## Chambre d'agriculture du Jura – FRDR10489 – Ruisseau le Serein

06/01/2021

## Synthèse retenue par la DREAL de bassin

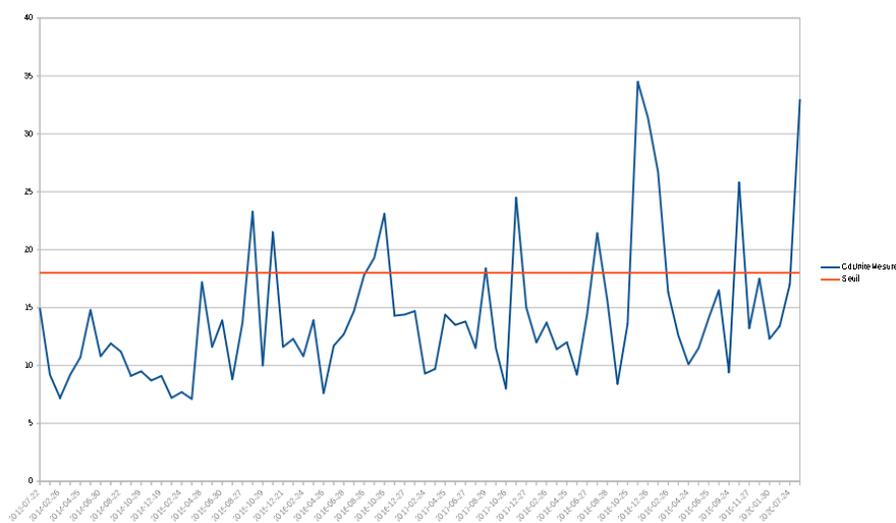
<b>Communes dont le retrait du classement est proposé</b>	A compléter (facultatif) – NB : certaines communes peuvent rester classées au titre d'autres masses d'eau.
<b>Argumentaire pour modifier le projet de classement soumis à concertation</b>	<p>Le Bassin versant du Serein concerne 13 communes dont certaines sont situées sur le premier plateau. Par souci de simplification, il ne nous semble pas opportun de conserver dans le classement les communes de Baume les Messieurs et Perrigny, concernées uniquement par une surface boisée, et la commune de Briod située au sud de cette vaste zone boisée, concernée par une faible surface.</p> <p>Le cours d'eau prend naissance à Pannessières et s'écoule au pied de plusieurs villages (Pannessières, Lavigny, Le Vernois, le Louverot, le hameau de la Muye avec l'usine V33, et Saint Germain les Arlay).</p> <p>Au niveau de Lavigny, le cours d'eau reçoit les rejets de la station d'épuration de Lavigny (SIA du val Serein) qui a une capacité de 2000 EH (collecte les rejets de Lavigny, Montain, Le Vernois et la fromagerie des coteaux de la Haute Seille)</p> <p>Ces rejets contribuent à l'apport de nitrates dans le cours d'eau. Cela semble attesté par la teneur en nitrates presque toujours supérieure à 10 mg/l, même aux périodes de faible lessivage des sols agricoles.</p> <p>De plus, la station de mesures est située en agglomération et le cours d'eau peut recevoir en amont de ce point des rejets directs de Saint-Germain-les-Arlay.</p> <p>La pollution agricole n'est sans doute pas la problématique unique de ce cours d'eau. Nous demandons le retrait de cette zone pour</p> <ul style="list-style-type: none"> <li>- Impact potentiel de la station d'épuration du Val Serein sur la teneur en nitrates</li> <li>- Situation du point de mesures en zone urbanisée susceptible de recevoir des nitrates d'origine non agricole.</li> </ul>

Le bassin versant du Serein est proposé au classement au regard de la valeur du P90 (31,4 mg/l) dépassant le seuil de 18 mg/l.

Il est rappelé que le code de l'environnement (art. R211-77) prévoit le classement des masses d'eau en prenant en compte la qualité du milieu uniquement et non en fonction de l'occupation des sols

L'analyse des données disponibles montre de nombreux dépassements, souvent avec des valeurs importantes. Au total, 12 dépassements sur 76 analyses ont été constatés depuis septembre 2015, avec au moins deux dépassements par an depuis, entre les mois de septembre et janvier :

- 3 dépassements sur 12 analyses durant la 7<sup>ème</sup> campagne de mesure (valeur maximale : 34,5 mg/l) ;
- 7 dépassements entre septembre 2015 et septembre 2018 (valeur maximale : 24,4 mg/l) ;
- 2 dépassements postérieurs à la 7<sup>ème</sup> campagne (valeur maximale : 33 mg/l).

L'analyse des données montre une tendance globale à l'augmentation des teneurs mesurées dans le milieu, avec des pics de plus en plus importants.

Par ailleurs, la station d'épuration de Lavigny ne montre pas de dysfonctionnement particulier pouvant expliquer de tels taux en nitrates dans le cours d'eau.

La réglementation française précise que le classement d'une masse d'eau superficielle entraîne le classement de l'ensemble des communes qui recoupent son bassin versant. La demande de non classement des deux communes de Baume-les-Messieurs, Perigny et Briod n'est donc pas recevable.

**Ces éléments justifient le classement de la masse d'eau FRDR10489 – Ruisseau le Serein dans sa totalité, ainsi que l'ensemble des communes qui intersectent son bassin versant.**

**La proposition de classement de cette masse d'eau est donc maintenue dans son intégralité.**
